**AVIS RELATIF À LA PROTECTION
CONTRE LES EVENTUELS EFFETS NOCIFS ET NUISANCES
PROVOQUÉS PAR LES RAYONNEMENTS NON IONISANTS
GÉNÉRÉS PAR DES ANTENNES ÉMETTRICES STATIONNAIRES**

Commune : MONS - Exploitant : ORANGE

Référence exploitant : 360C1_3 / 30546C1_3 / 40546C1_3 / 50546C1_3

Rapport n° 3322 / 2025

Figure 1 : Vue en plan des lieux de séjour et des points de contrôle

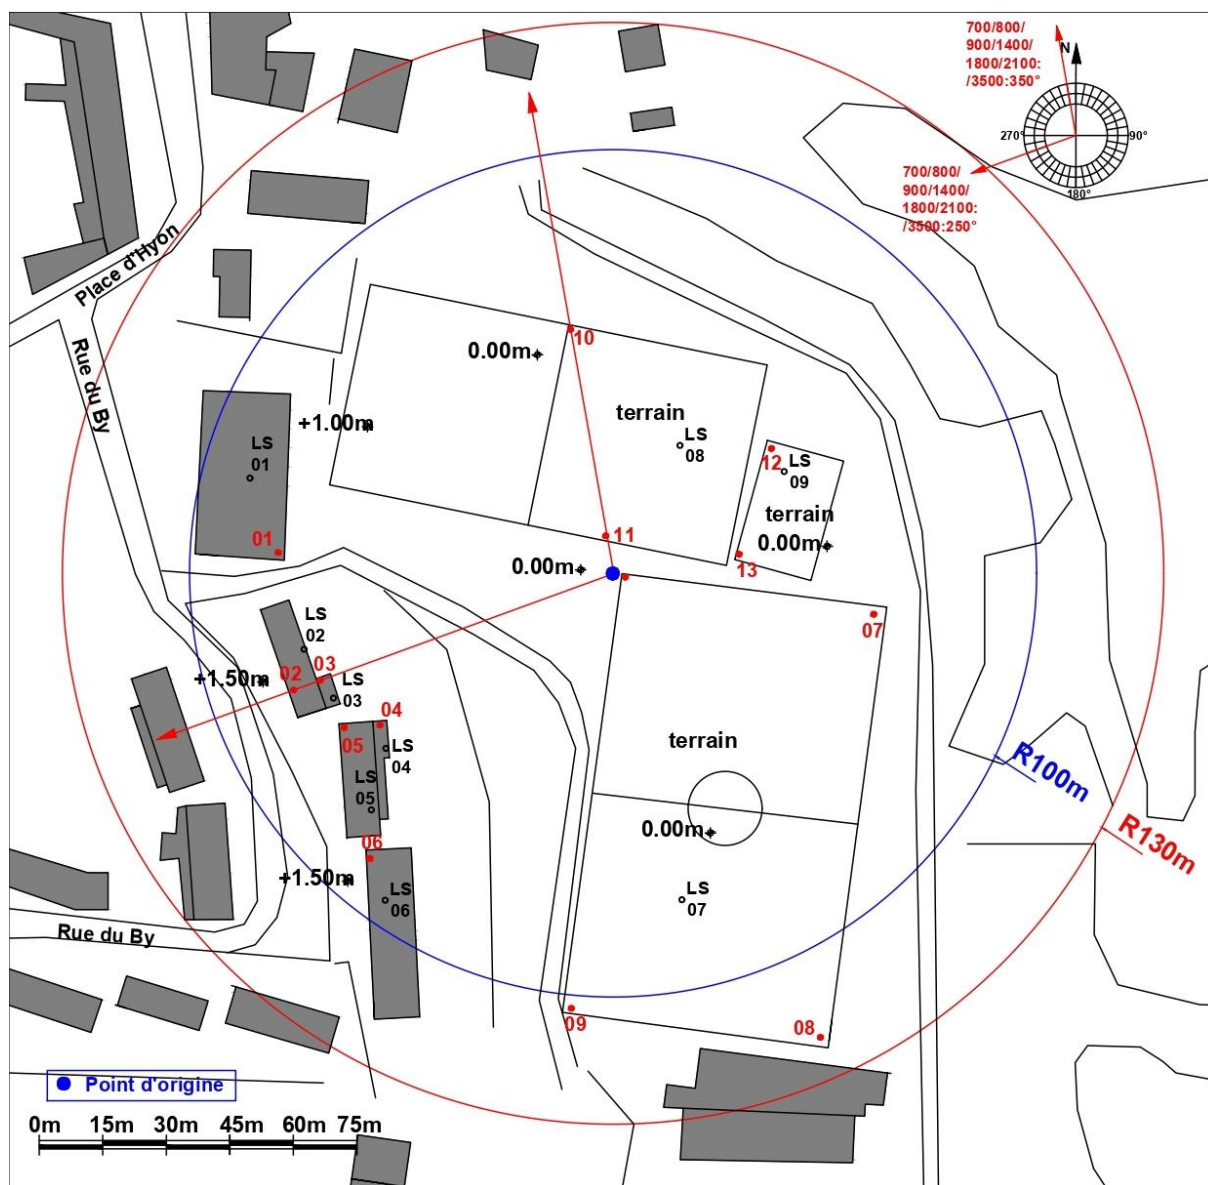
N° point de contrôle	LS	Atténuation (dB)	Indice d'exposition relatif à la limite par installation IE_i
5	LS05	3,0	0,415
2	LS02	3,0	0,400
3	LS03	3,0	0,313
1	LS01	3,0	0,240
6	LS06	3,0	0,214
4	LS04	3,0	0,210
10	LS08	0,0	0,155
9	LS07	0,0	0,068
11	LS08	0,0	0,063
12	LS09	0,0	0,028
8	LS07	0,0	0,010
7	LS07	0,0	0,003
13	LS09	0,0	0,001

En ce qui concerne les antennes de l'installation mentionnées dans le tableau 1, la distance maximale à laquelle la limite pourrait être atteinte, à l'extérieur, est égale à 78,0 m. S'il n'y a pas de LS à une distance inférieure, les antennes respectent forcément la limite d'immission.

Dans le cas des LS situés à l'intérieur des bâtiments, une atténuation d'obstacle est prise en compte et il en résulte que la distance maximale à laquelle la limite pourrait être atteinte se réduit à 55,3 m.

Figure 2 : Vue en plan des installations d'antennes dans un rayon de 300 mètres autour de l'installation faisant l'objet de la demande d'avis

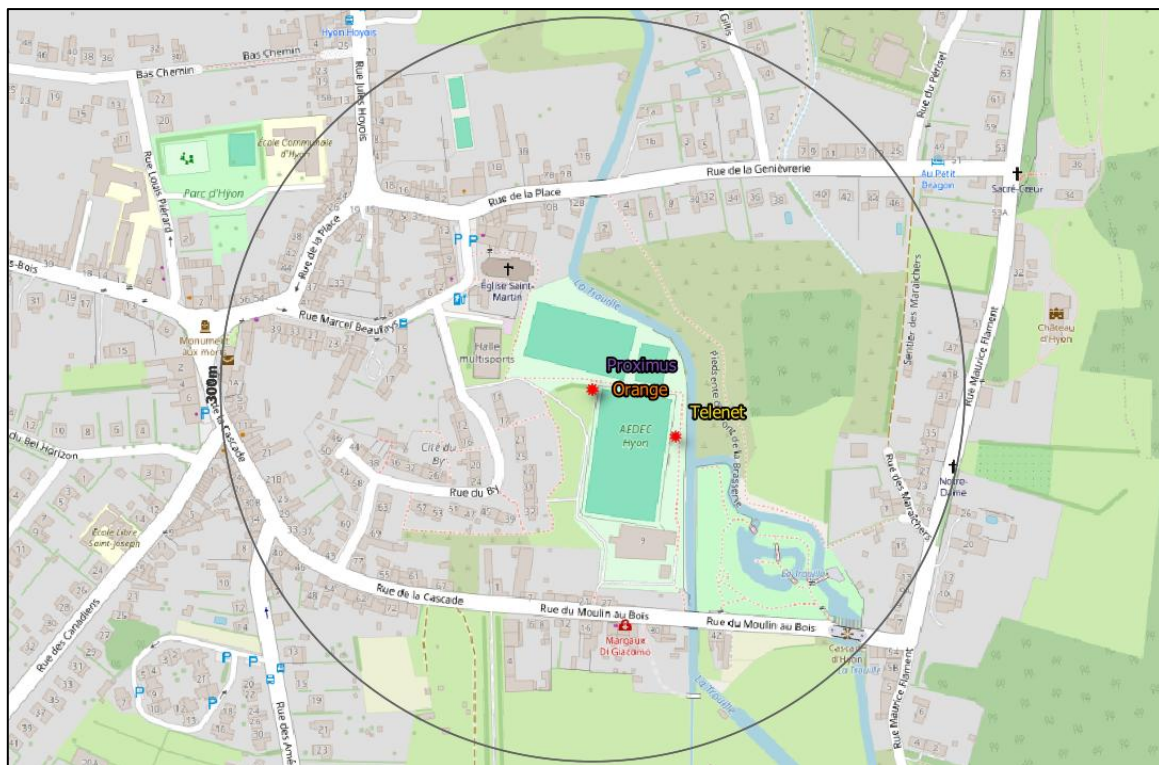
- a) il y a au plus 4 installations d'antennes émettrices stationnaires présentes dans la zone d'évaluation de 300 mètres de rayon représentée dans la figure 2, y inclus l'installation référencée dans le paragraphe 2 : la limite cumulative définie à l'article 4, §2 du décret est nécessairement respectée dans les lieux de séjour à l'intérieur de la zone d'évaluation de 300 mètres de rayon ;

- b) il y a exactement 5 installations d'antennes émettrices stationnaires présentes dans la zone d'évaluation de 300 mètres de rayon représentée dans la figure 2, y inclus l'installation référencée dans le paragraphe 2 et il existe, pour 3 ou 4 de ces installations, un avis attestant le respect de la limite abrogée de 3 V/m : la limite cumulative définie à l'article 4, §2 du décret est nécessairement respectée dans les lieux de séjour à l'intérieur de la zone d'évaluation de 300 mètres de rayon ;

- c) dans tous les autres cas, il a été vérifié que la limite cumulative définie à l'article 4, §2 du décret n'est pas dépassée dans les lieux de séjour sur base du nombre d'installations localisées dans la zone d'évaluation de 300 mètres de rayon représentée dans la figure 2, de leur localisation ainsi que des données inscrites dans la figure 1 et au paragraphe 4 du présent avis et dans les avis attestant le respect de la limite par installation ou de la limite abrogée de 3 V/m relatifs aux autres installations reprises dans la figure 2.

Compte tenu des considérations ci-dessus, il apparaît que l'intensité du rayonnement électromagnétique généré, dans les lieux de séjour situés dans un rayon de 300 mètres autour de l'installation référencée dans le paragraphe 2, par l'ensemble des antennes émettrices stationnaires de l'ensemble des exploitants du même site d'antennes émettrices stationnaires respecte la limite fixée à l'article 4, § 2 du décret.
